1. Tektur vom 29.04.2021 zum Feststellungsentwurf vom 19.06.2019

Umlage / Blatt-Nr.: 5 / 4 T1
Lageplan
Bau-km 2+400 bis 3+450

Straße: St 2435 Station: Abschnitt 160 / Station 1.740 bis Abschnitt 200 / Station 1.930 Maßstab: 1:1000

St 2435 St 2437 Lohr a. M. - Karlstadt B 27
Ortsumgehung Wiesenfeld

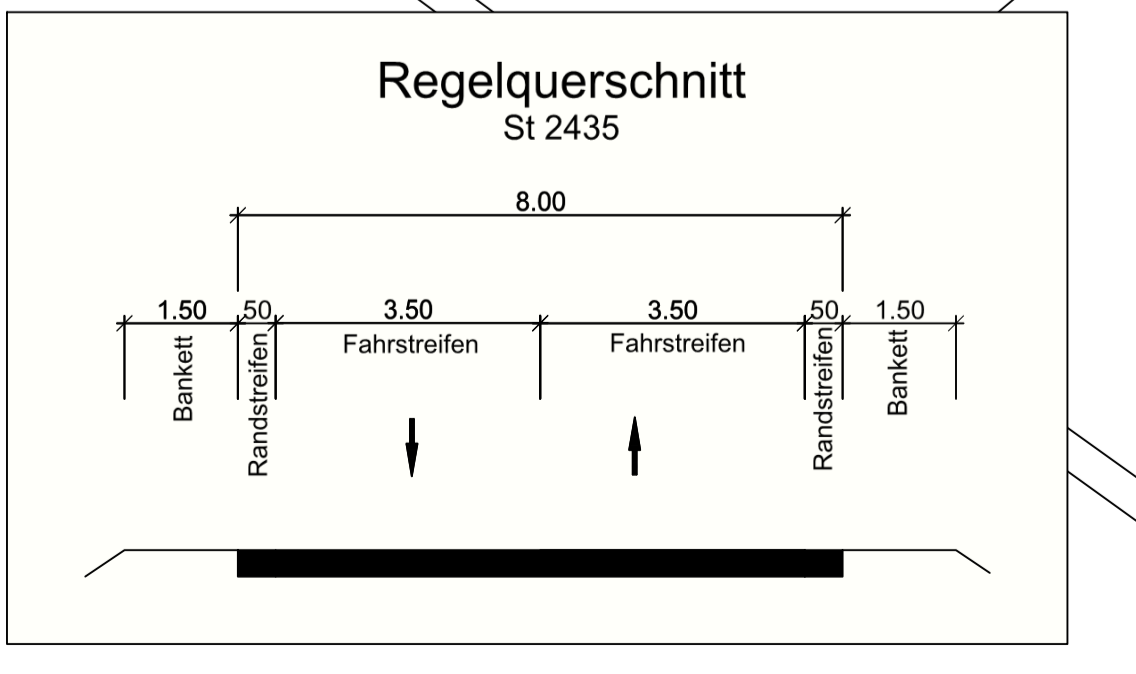
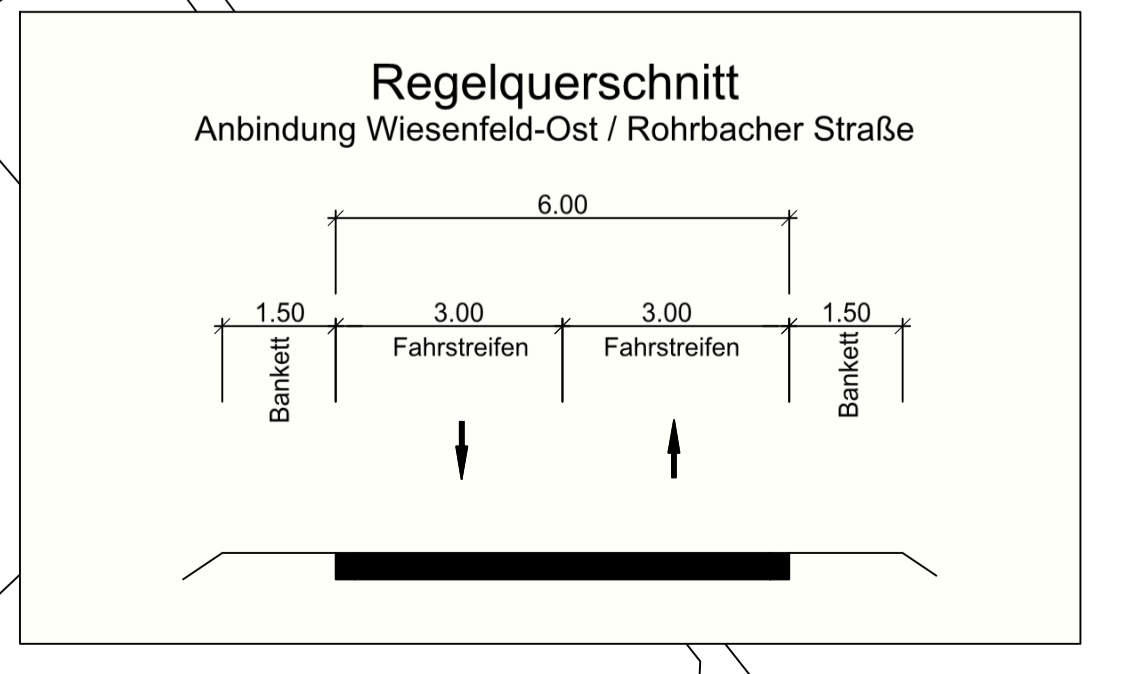
T1 Anpassung Feld- und Waldweg (20 T1); Feld- und Waldweg neu (36 T1); Entwässerungsmulde mit Drainage (249 T1); Entwässerungsmulde mit Drainage (251 T1); Anschluss an DL 500 (252 T1) zur ES 3.8; Verlegung Ziegelbach (253 T1) mit Verlagerung DL DN 500 (252 T1); Entwässerungskanal DN 300 (261 T1) und Umbau SW-Leitung (328 T1) zur ES 3.9; Ergänzung LBP-Maßnahme 419 T1; Querung Rohrbacher Straße und Radweg; Lage ES 3; Böschungstück RB 3 erfüllt; LBP-Fläche Flurstück: 29126 erfüllt; zus. Änderungen
